altrabenevento

Al Ministero dell'Ambiente, Tutela del territorio e del Mare
Direzione Generale per le Valutazioni Ambientali -
Divisione II Sistemi di Valutazione Ambientale
Via Cristoforo Colombo 44
00147 Roma

Procedimento VIA Impianto di Regolazione Idroelettrico Bacino di Campolattaro.

L'Associazione Altrabenevento con la presente invia le Osservazioni al procedimento VIA in oggetto.

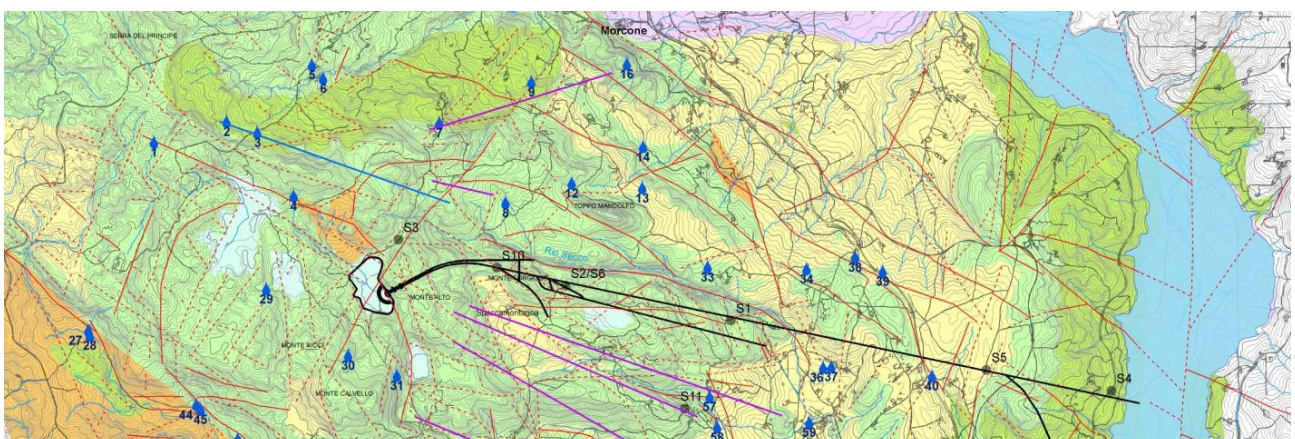
In risposta al quesito dell'ISPRA, la REC ha prodotto una nuova relazione -**APPENDICE 05** - *Rapporto CNR-IGAG: Valutazione della pericolosità legata a potenziali fenomeni di fagliazione superficiale nell'area della conca di Monte Alto a cura di P. Galli, B. Giaccio e P. Messina, che conferma, e d'altra parte era inevitabile, il grave quadro sismogenetico del sito specificamente di Monte Alto, differenziandosi dallo studio di Chiesa sulla probabilità della fagliazione di superficie a Monte Alto quale effetto degli eventi sismici attesi nella zona di costruzione della nuova Diga che fungerebbe da serbatoio di Monte dell'impianto idroelettrico invasando ben 7 milioni di mc.*

Le conclusioni della seconda Relazione confermano quanto esposto : "Da quanto esposto in precedenza, emerge che il sito di Monte Alto è ubicato all'interno della fascia sismogenetica

primaria dell'Appennino meridionale (Figg. 1, 3), sede dei principali terremoti italiani ed in particolare in area epicentrale degli eventi con $M_w > 6.6$ del 5 Dicembre 1456 e 5 Giugno 1688 (Figg. 4-5). Di conseguenza, così come qualunque altro sito posto all'interno o in prossimità di detta fascia (vedi Fig. 2), il bacino di Monte Alto è stato e presumibilmente sarà soggetto a forti accelerazioni in occasione di futuri terremoti caratterizzati da rilasci energetici simili a quelli degli eventi summenzionati.

Tuttavia, il rilievo di campagna, integrato allo studio delle fotografie aeree e delle prospezioni geofisiche e geognostiche eseguite nel sito permettono di escludere che l'area di futuro invaso possa essere interessata da fenomeni di fagliazione di superficie connessi alle sorgenti di detti terremoti o di altri consimili, non esistendo, di fatto, indizi di alcun genere – né geologici né morfologici - che possano suggerire il contrario."
